(2) まち歩き点検結果

まち歩き点検時に参加者から出された指摘事項を、施設別（駅、バス・タクシー乗り場、道路、駅前広場、自由通路）にとりまとめると以下のとおりとなります。

■瀬戸市駅前広場に関する意見及び問題点

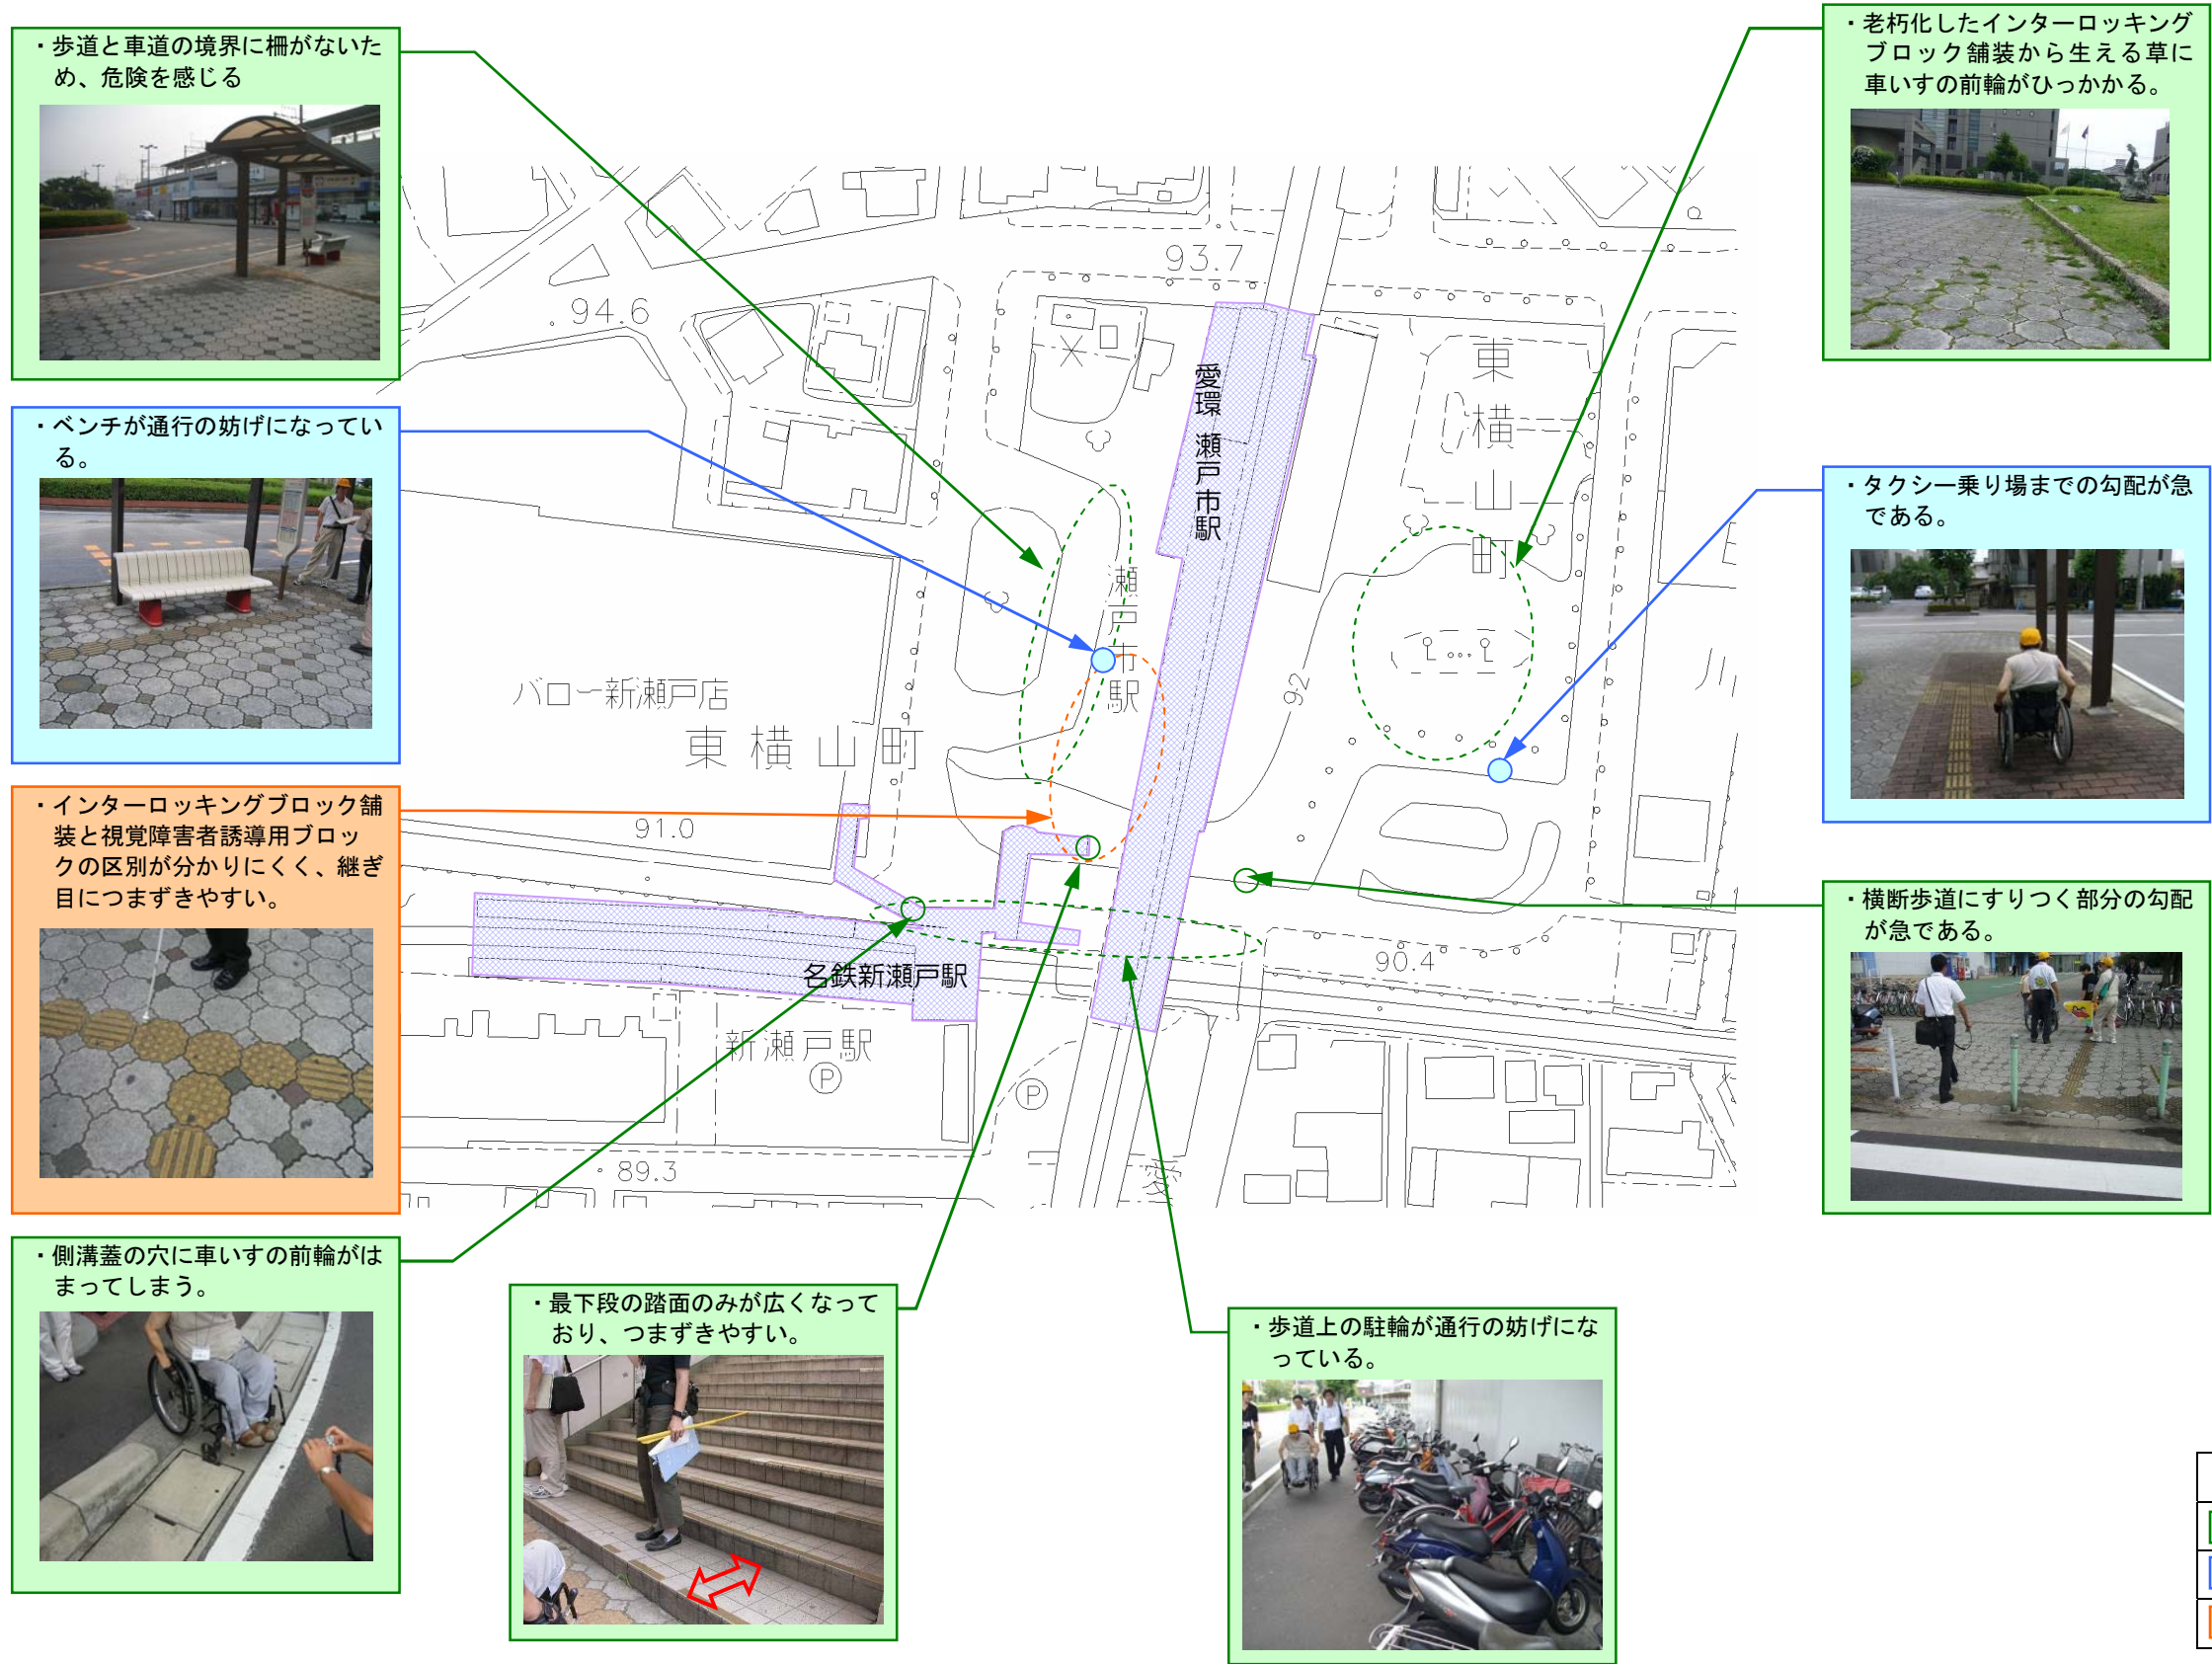
区分		指摘事項
交通空間	歩行者動線	<ul style="list-style-type: none"> ・側溝蓋の穴やグレーチングの網目に車いすの前輪がはまる。 ・横断歩道へのすりつけ部の縦断勾配が急である。 ・老朽化したインターロッキングブロック舗装から生える草に車いすの前輪が引っかかり危険である。 ・歩車道の境界に安全柵が未設置のため危険である。 ・歩道上にバイク等があり通行の妨げとなっている。 ・インターロッキングブロック舗装が老朽化し波を打っている ・連絡通路の階段において、最下段の踏面（ふみづら）のみが広がっており、つまずきやすい。
	乗降場	<ul style="list-style-type: none"> ・視覚障害者誘導用ブロック上にベンチが設置されており、通行の妨げとなっている。 ・タクシー乗り場までスロープが急で車いすだときつく、危険である。
情報提供施設 照明施設	視覚障害者への案内施設（誘導用ブロック等）	<ul style="list-style-type: none"> ・老朽化した視覚障害者誘導用ブロックとインターロッキングブロック舗装の境界が分かりにくい。

■道路に関する意見及び問題点

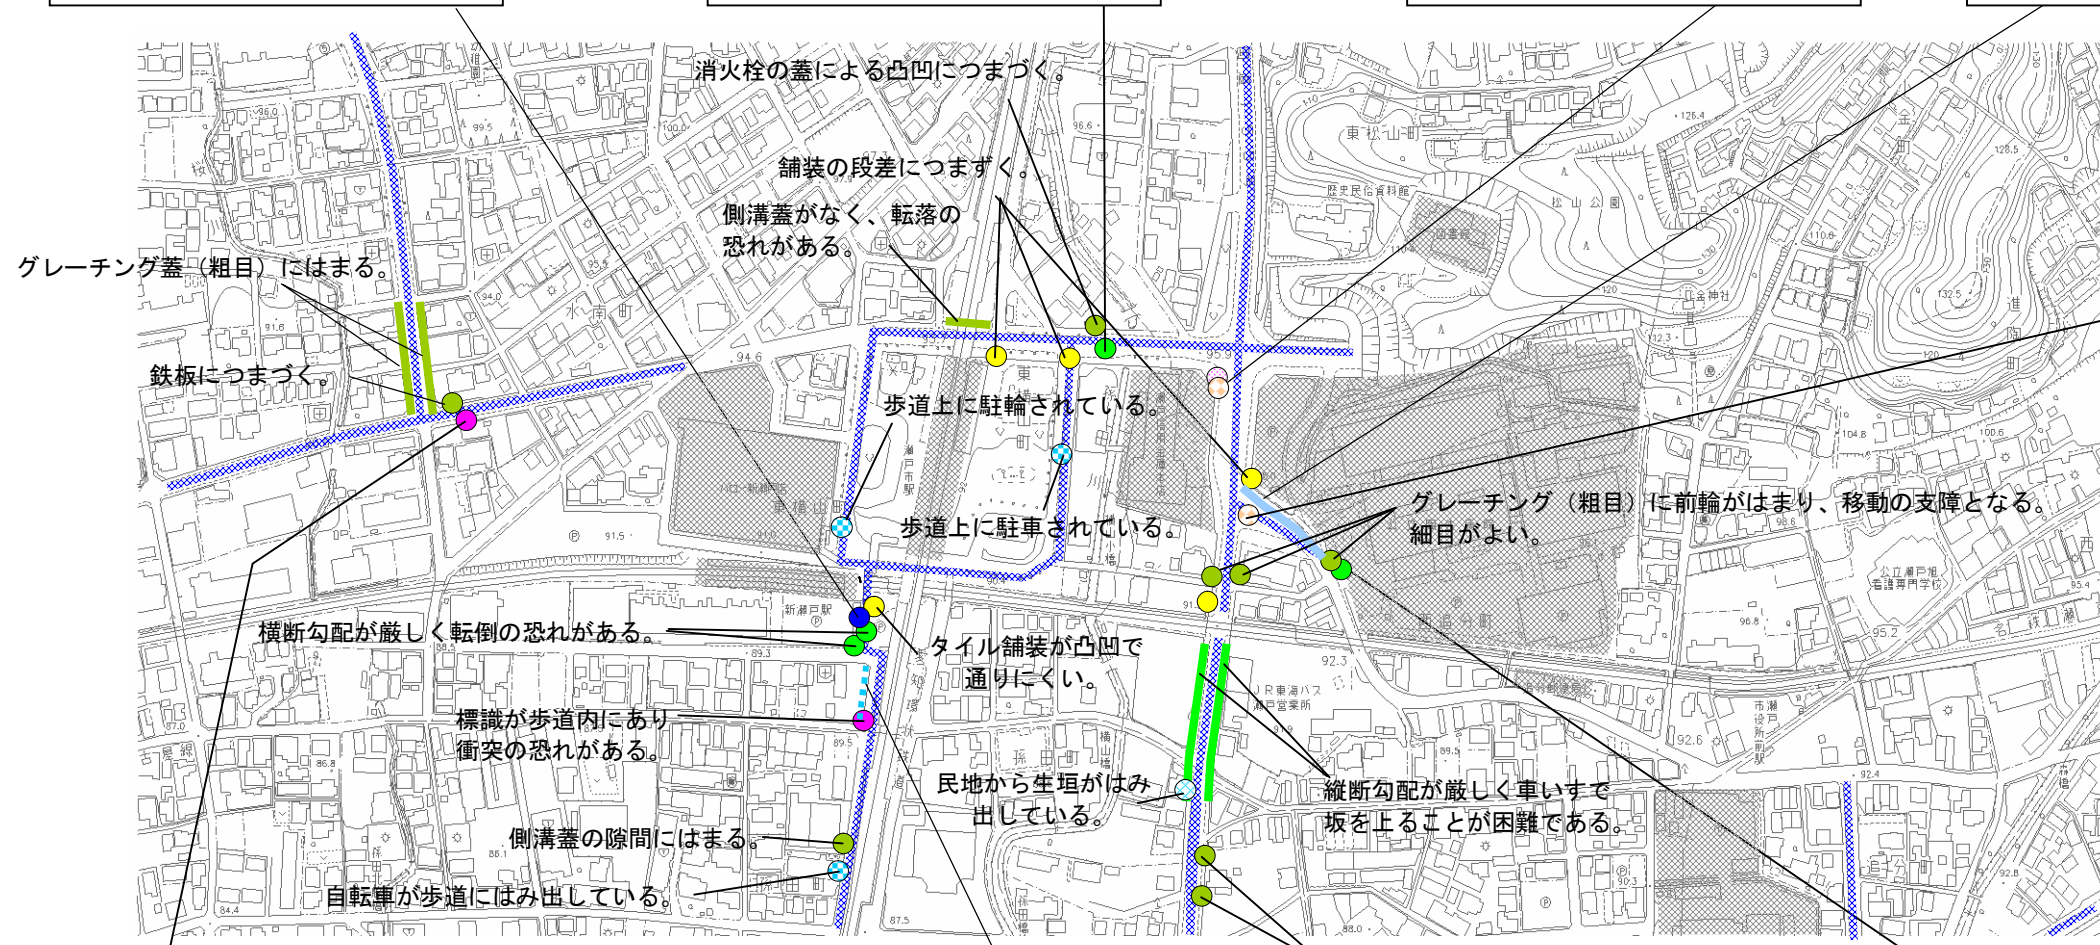
・エレベーターが未設置である。

・歩道勾配が急であり、車いすで坂を上ることが困難である。

・押しボタンと、横断歩道や視覚障害者誘導用ブロックの位置がずれている。

・安全柵がなく、車道へ飛び出す恐れがある。

・横断歩道が長いのでエスコートゾーンがほしい。

・歩道上の電柱や標識により、有効幅員が確保できない。

・路上駐輪により歩道を通行できない。

・グレーチング（粗目）に前輪がはまり、移動の支障となる。細目がよい。

・横断勾配が急であり、車道への転落の恐れがある。

■道路に関する意見及び問題点

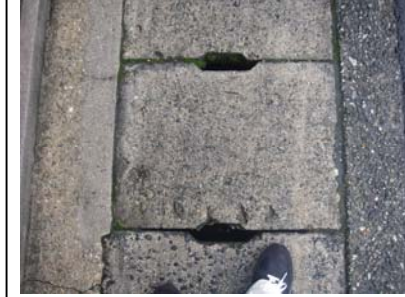
・歩道が狭くすれ違いが困難である。

・民地からはみ出している路上駐車により通りにくい。

・信号機が周辺の建物と同化し、視認が困難である。

・進行方向からは識別が困難なバス停に衝突する恐れがある

・交差点部における段差につまずく。

・エスコートゾーンブロック破損している。

・車両乗り入れ部がねじれており、転倒の恐れがある。

・側溝蓋の目地が広く車いすの前輪がはまる恐れがある。

・側溝蓋が凸凹している。

・マンホールにより横断歩道が凸凹している。
